原子力発 第15063号
平成27年 5月19日

伊方発電所原子力事業者防災業務計画の読み替えについて

伊方発電所原子力事業者防災業務計画 読み替え前後比較表

内規名称：伊方発電所原子力事業者防災業務計画（3／6）

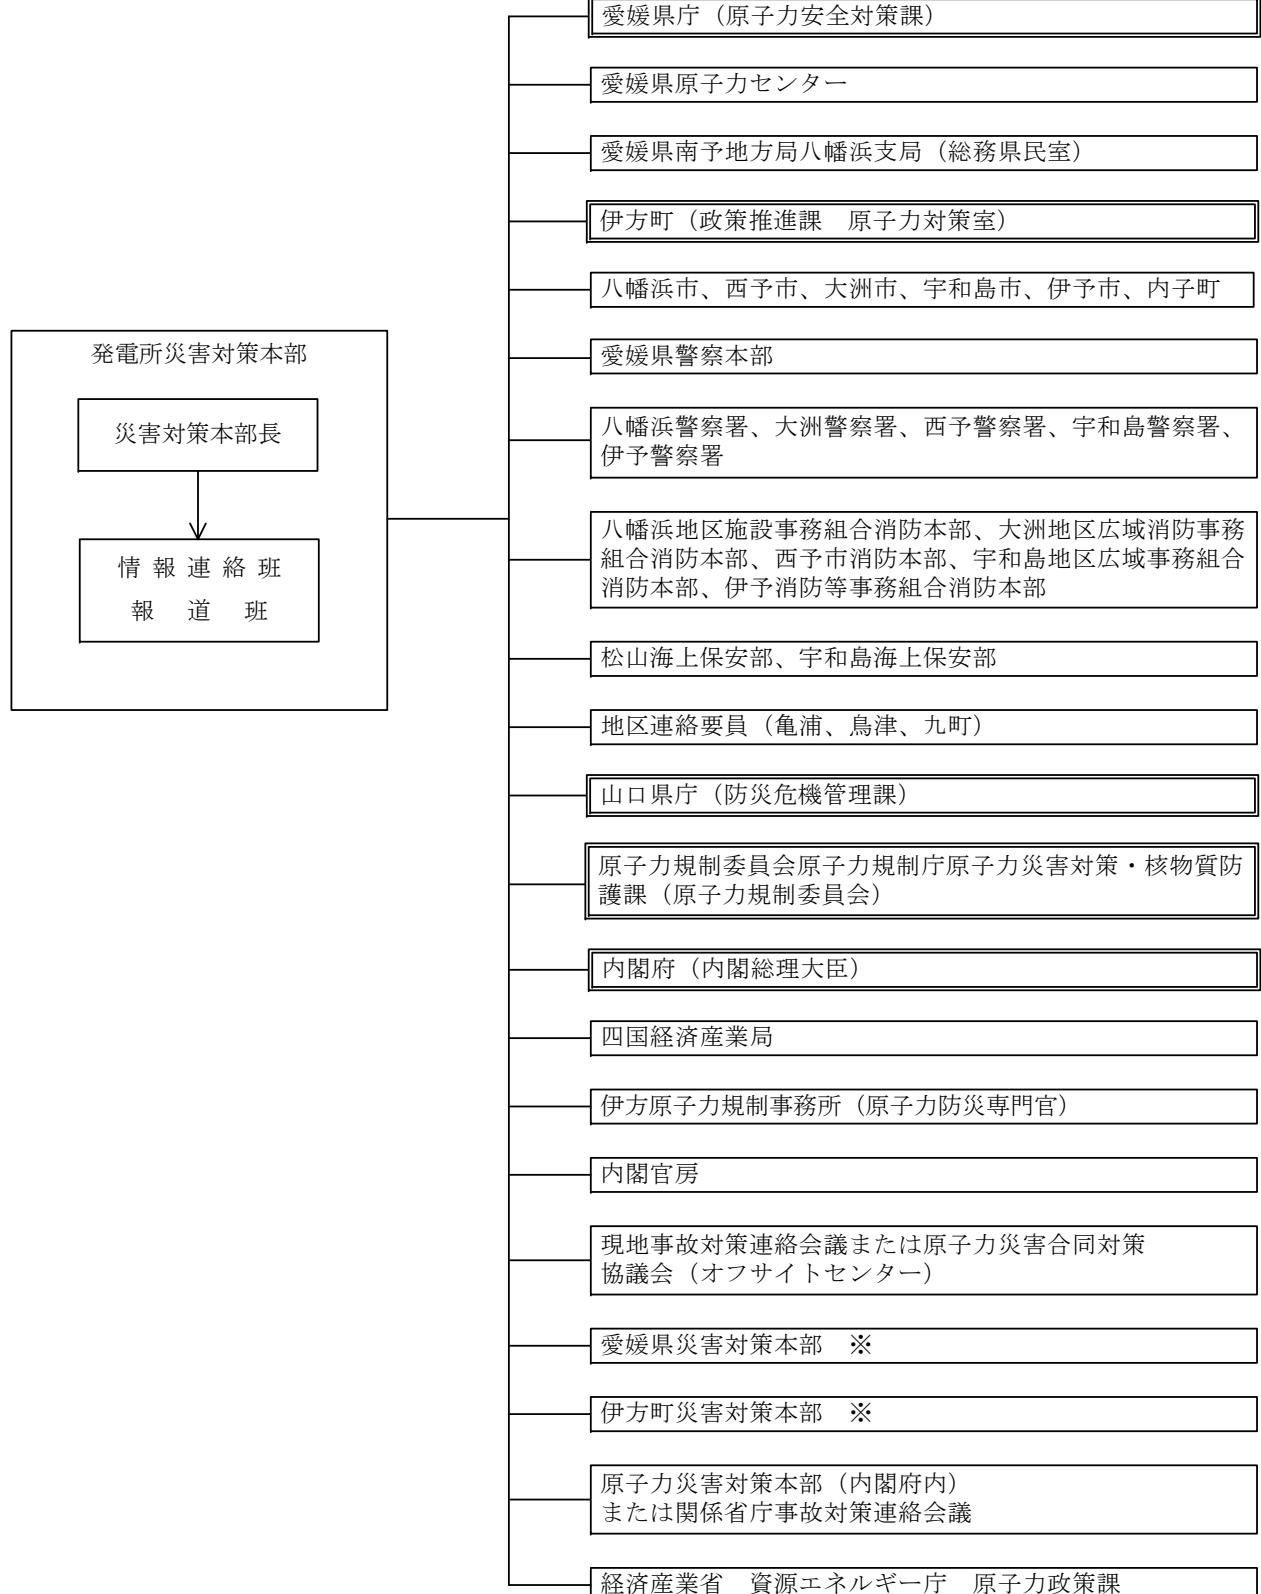
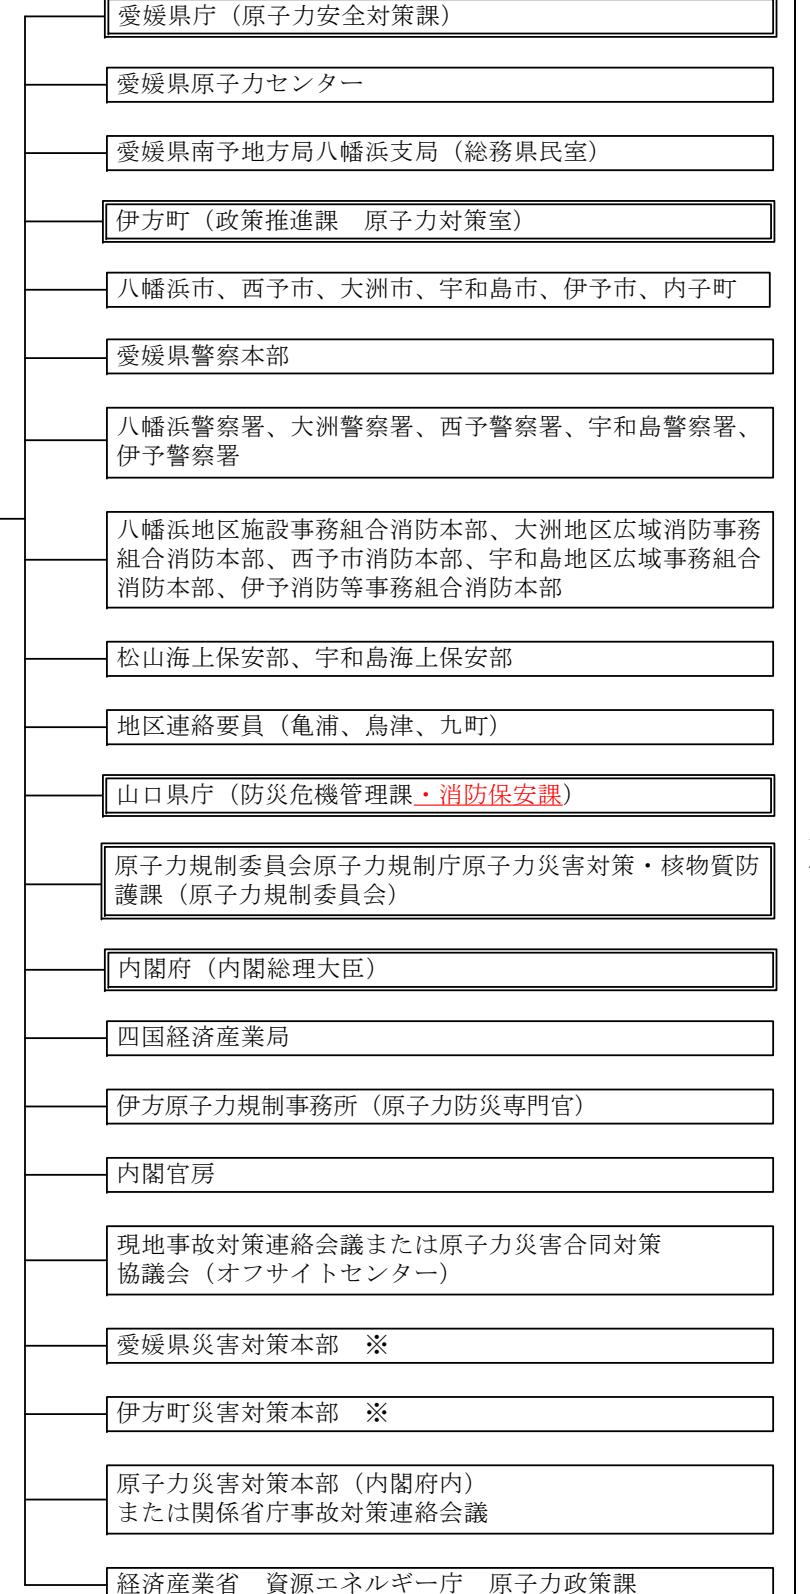
修 正 前	修 正 後	理 由
<p>別図2-6 原災法第10条第1項等に基づく通報連絡経路（2／2） (2) 事業所外運搬での事象発生時の通報連絡経路</p> <pre> graph TD AE[事象発見者] --> EP[発電所] EP --> CR[連絡責任者 連絡当番者] CR --> NEM[原子力防災管理者] NEM -.-> DA[事象発生場所を管轄する都道府県知事] NEM -.-> MC[事象発生場所を管轄する市町村長] NEM -.-> SA[事象発生場所を管轄する警察署] NEM -.-> SF[事象発生場所を管轄する消防署] NEM -.-> LS[事象発生場所を管轄する労働基準監督署] NEM -.-> SB[事象発生場所を管轄する海上保安部] NEM -.-> AENR[A愛媛県庁(原子力安全対策課)] NEM -.-> AENR[A愛媛県原子力センター] NEM -.-> ANR[A愛媛県南予地方局八幡浜支局(総務県民室)] NEM -.-> IM[伊方町(政策推進課 原子力対策室)] NEM -.-> H[八幡浜市、西予市、大洲市、宇和島市、伊予市、内子町] NEM -.-> AP[愛媛県警察本部] NEM -.-> OI[八幡浜警察署、大洲警察署、西予警察署、宇和島警察署、伊予警察署] NEM -.-> F[八幡浜地区施設事務組合消防本部、大洲地区広域消防事務組合消防本部、西予市消防本部、宇和島地区広域事務組合消防本部、伊予消防等事務組合消防本部] NEM -.-> SH[松山海上保安部、宇和島海上保安部] NEM -.-> DK[地区連絡要員(亀浦、鳥津、九町)] NEM -.-> SK[山口県庁(防災危機管理課)] NEM -.-> ORC[原子力規制委員会原子力規制庁原子力災害対策・核物質防護課(原子力規制委員会)] NEM -.-> MO[内閣府(内閣総理大臣)] NEM -.-> KEP[四国経済産業局] NEM -.-> IANR[伊方原子力規制事務所(原子力防災専門官)] NEM -.-> NT[国土交通省 海事局 検査測度課(事象発生場所が海上の場合) 国土交通省 自動車局 環境政策課(事象発生場所が陸上の場合)(国土交通大臣)] NEM -.-> NO[内閣官房] NEM -.-> NP[内閣府 政策統括官付 参事官付] NEM -.-> ENE[経済産業省 資源エネルギー庁 原子力政策課] </pre> <p>原災法10条第1項に基づく 通報先</p> <p>一斉FAX</p> <p>通常FAX</p> <p>電話によるFAX 着信確認</p> <p>電話によるFAX 送信連絡</p> <p>原災法10条第1項に基づく 通報先</p> <p>一斉FAX</p> <p>通常FAX</p> <p>電話によるFAX 着信確認</p> <p>電話によるFAX 送信連絡</p>	<p>別図2-6 原災法第10条第1項等に基づく通報連絡経路（2／2） (2) 事業所外運搬での事象発生時の通報連絡経路</p> <pre> graph TD AE[事象発見者] --> EP[発電所] EP --> CR[連絡責任者 連絡当番者] CR --> NEM[原子力防災管理者] NEM -.-> DA[事象発生場所を管轄する都道府県知事] NEM -.-> MC[事象発生場所を管轄する市町村長] NEM -.-> SA[事象発生場所を管轄する警察署] NEM -.-> SF[事象発生場所を管轄する消防署] NEM -.-> LS[事象発生場所を管轄する労働基準監督署] NEM -.-> SB[事象発生場所を管轄する海上保安部] NEM -.-> AENR[A愛媛県庁(原子力安全対策課)] NEM -.-> AENR[A愛媛県原子力センター] NEM -.-> ANR[A愛媛県南予地方局八幡浜支局(総務県民室)] NEM -.-> IM[伊方町(政策推進課 原子力対策室)] NEM -.-> H[八幡浜市、西予市、大洲市、宇和島市、伊予市、内子町] NEM -.-> AP[愛媛県警察本部] NEM -.-> OI[八幡浜警察署、大洲警察署、西予警察署、宇和島警察署、伊予警察署] NEM -.-> F[八幡浜地区施設事務組合消防本部、大洲地区広域消防事務組合消防本部、西予市消防本部、宇和島地区広域事務組合消防本部、伊予消防等事務組合消防本部] NEM -.-> SH[松山海上保安部、宇和島海上保安部] NEM -.-> DK[地区連絡要員(亀浦、鳥津、九町)] NEM -.-> SK[山口県庁(防災危機管理課・消防保安課)] NEM -.-> ORC[原子力規制委員会原子力規制庁原子力災害対策・核物質防護課(原子力規制委員会)] NEM -.-> MO[内閣府(内閣総理大臣)] NEM -.-> KEP[四国経済産業局] NEM -.-> IANR[伊方原子力規制事務所(原子力防災専門官)] NEM -.-> NT[国土交通省 海事局 検査測度課(事象発生場所が海上の場合) 国土交通省 自動車局 環境政策課(事象発生場所が陸上の場合)(国土交通大臣)] NEM -.-> NO[内閣官房] NEM -.-> NP[内閣府 政策統括官付 参事官付] NEM -.-> ENE[経済産業省 資源エネルギー庁 原子力政策課] </pre> <p>原災法10条第1項に基づく 通報先</p> <p>一斉FAX</p> <p>通常FAX</p> <p>電話によるFAX 着信確認</p> <p>電話によるFAX 送信連絡</p>	<p>山口県地域防災計画(原子力災害対策編)改正に伴う修正</p>

内規名称：伊方発電所原子力事業者防災業務計画（4／6）

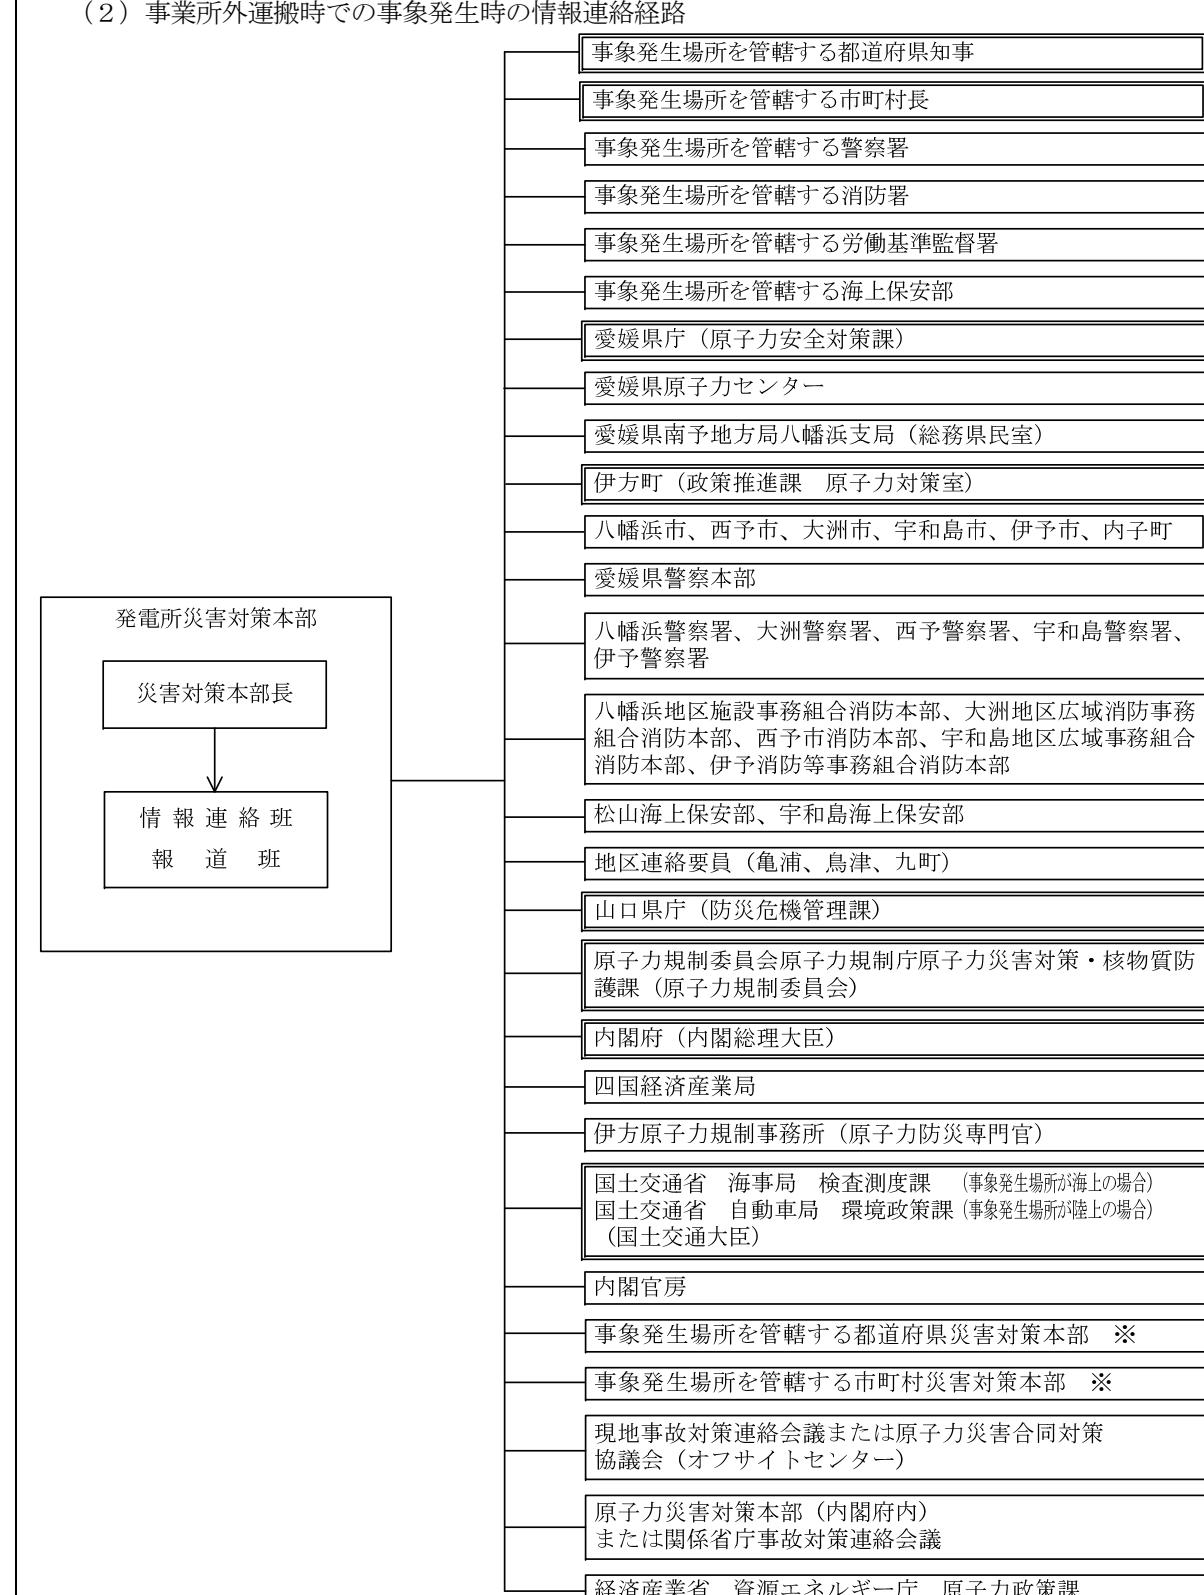
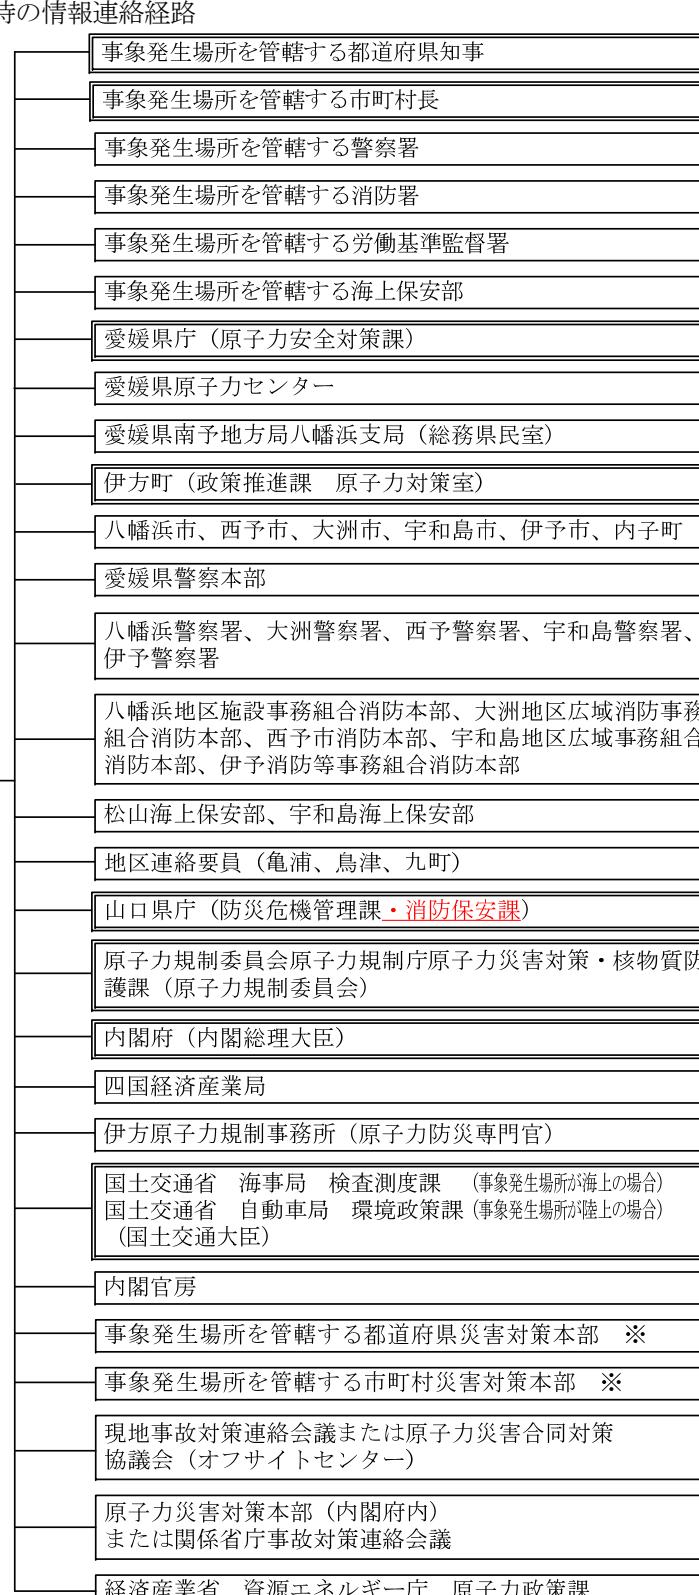
修 正 前	修 正 後	理 由
<p>別図2－14 非常準備体制発令基準に達した場合の情報連絡経路</p> <pre> graph TD ERH[災害対策本部 災害対策本部長] --> IRB[情報連絡班 報道班] IRB --> A[愛媛県庁(原子力安全対策課)] IRB --> B[愛媛県原子力センター] IRB --> C[愛媛県南予地方局八幡浜支局(総務県民室)] IRB --> D[伊方町(政策推進課 原子力対策室)] IRB --> E[八幡浜市、西予市、大洲市、宇和島市、伊予市、内子町] IRB --> F[愛媛県警察本部] IRB --> G[八幡浜警察署、大洲警察署、西予警察署、宇和島警察署、伊予警察署] IRB --> H[八幡浜地区施設事務組合消防本部、大洲地区広域消防事務組合消防本部、西予市消防本部、宇和島地区広域事務組合消防本部、伊予消防等事務組合消防本部] IRB --> I[松山海上保安部、宇和島海上保安部] IRB --> J[地区連絡要員(亀浦、鳥津、九町)] IRB --> K[山口県庁(防災危機管理課)] IRB --> L[内閣府(内閣総理大臣)] IRB --> M[原子力規制委員会原子力規制庁原子力災害対策・核物質防護課(原子力規制委員会)] IRB --> N[内閣官房] IRB --> O[内閣府 政策統括官付 参事官付] IRB --> P[伊方原子力規制事務所(原子力防災専門官)] </pre> <p>別図2－14 非常準備体制発令基準に達した場合の情報連絡経路</p> <pre> graph TD ERH[災害対策本部 災害対策本部長] --> IRB[情報連絡班 報道班] IRB --> A[愛媛県庁(原子力安全対策課)] IRB --> B[愛媛県原子力センター] IRB --> C[愛媛県南予地方局八幡浜支局(総務県民室)] IRB --> D[伊方町(政策推進課 原子力対策室)] IRB --> E[八幡浜市、西予市、大洲市、宇和島市、伊予市、内子町] IRB --> F[愛媛県警察本部] IRB --> G[八幡浜警察署、大洲警察署、西予警察署、宇和島警察署、伊予警察署] IRB --> H[八幡浜地区施設事務組合消防本部、大洲地区広域消防事務組合消防本部、西予市消防本部、宇和島地区広域事務組合消防本部、伊予消防等事務組合消防本部] IRB --> I[松山海上保安部、宇和島海上保安部] IRB --> J[地区連絡要員(亀浦、鳥津、九町)] IRB --> K[山口県庁(防災危機管理課・消防保安課)] IRB --> L[内閣府(内閣総理大臣)] IRB --> M[原子力規制委員会原子力規制庁原子力災害対策・核物質防護課(原子力規制委員会)] IRB --> N[内閣官房] IRB --> O[内閣府 政策統括官付 参事官付] IRB --> P[伊方原子力規制事務所(原子力防災専門官)] </pre>	<p>別図2－14 非常準備体制発令基準に達した場合の情報連絡経路</p> <pre> graph TD ERH[災害対策本部 災害対策本部長] --> IRB[情報連絡班 報道班] IRB --> A[愛媛県庁(原子力安全対策課)] IRB --> B[愛媛県原子力センター] IRB --> C[愛媛県南予地方局八幡浜支局(総務県民室)] IRB --> D[伊方町(政策推進課 原子力対策室)] IRB --> E[八幡浜市、西予市、大洲市、宇和島市、伊予市、内子町] IRB --> F[愛媛県警察本部] IRB --> G[八幡浜警察署、大洲警察署、西予警察署、宇和島警察署、伊予警察署] IRB --> H[八幡浜地区施設事務組合消防本部、大洲地区広域消防事務組合消防本部、西予市消防本部、宇和島地区広域事務組合消防本部、伊予消防等事務組合消防本部] IRB --> I[松山海上保安部、宇和島海上保安部] IRB --> J[地区連絡要員(亀浦、鳥津、九町)] IRB --> K[山口県庁(防災危機管理課・消防保安課)] IRB --> L[内閣府(内閣総理大臣)] IRB --> M[原子力規制委員会原子力規制庁原子力災害対策・核物質防護課(原子力規制委員会)] IRB --> N[内閣官房] IRB --> O[内閣府 政策統括官付 参事官付] IRB --> P[伊方原子力規制事務所(原子力防災専門官)] </pre>	<p>山口県地域防災計画（原子力災害対策編）改正に伴う修正</p>
